**COMMUNE DE VERSIGNY**  
-  
**PLAN LOCAL D'URBANISME**  
-

**Compte rendu de la réunion du 11 juillet 2019.**  
**(réunion après enquête publique)**

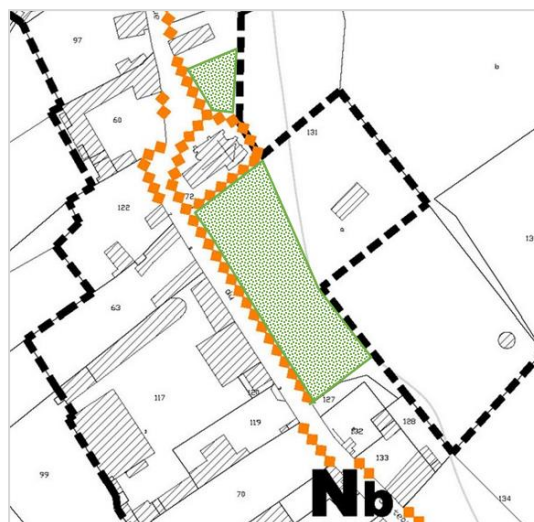
Cependant, la maîtrise de l'étalement urbain sur le secteur « Nb » n'est pas respectée. Effectivement, concernant l'identification de Secteurs de Taille et de Capacité d'Accueil Limité (STECAL) définie en application de l'article L. 151-13 du Code de l'Urbanisme, il convient d'insister sur le caractère exceptionnel d'utilisation des STECAL en zones naturelles et agricoles pour lesquels la constructibilité doit rester très limitée. En effet, comme indiqué page 160 du rapport de présentation, les services de l'État ont indiqué lors des réunions de l'élaboration de votre document qu'il pouvait être pertinent de classer le hameau de Droizelles en STECAL. Toutefois, il avait bien été précisé que celui-ci ne devait prendre en compte qu'un périmètre limité des parcelles déjà construites. Le périmètre de votre zonage « Nb » est bien plus élargi (9,85 ha) et il convient de le réduire.

Dès lors, en réponse à cet avis défavorable motivé par une constructibilité trop importante dans le hameau de Droizelles, les modifications suivantes ont été actées :

↳ Ajout d'une trame de protection sur les espaces arborés situés en rive Est de la rue du Château, au voisinage de l'église : une trame « îlot arboré à protéger au titre de l'article L. 151-23 du Code de l'Urbanisme » serait ainsi ajoutée en façade de la parcelle n°131, de part et d'autre de l'église (trame reportée en vert sur l'extrait de zonage ci-après) ; le règlement y interdirait toute construction ; cette disposition de protection s'inscrirait pleinement dans la volonté municipale de préserver le caractère du hameau telle qu'énoncée dans le Projet d'Aménagement et de Développement Durables.

↳ Repositionnement de la limite arrière de la zone Nb sur la parcelle n°126 : la limite arrière de la zone Nb sera réduite en profondeur sur la parcelle n°126 (**modification en rouge sur l'extrait de zonage ci-dessous**), considérant que la limite initiale prévoyait une surface excessive peu compatible avec l'exigence d'une capacité d'accueil « limitée » (conformément à la définition d'un STECAL) ; cette modification s'ajoute à la détermination d'une règle de profondeur constructible (exposée ultérieurement).
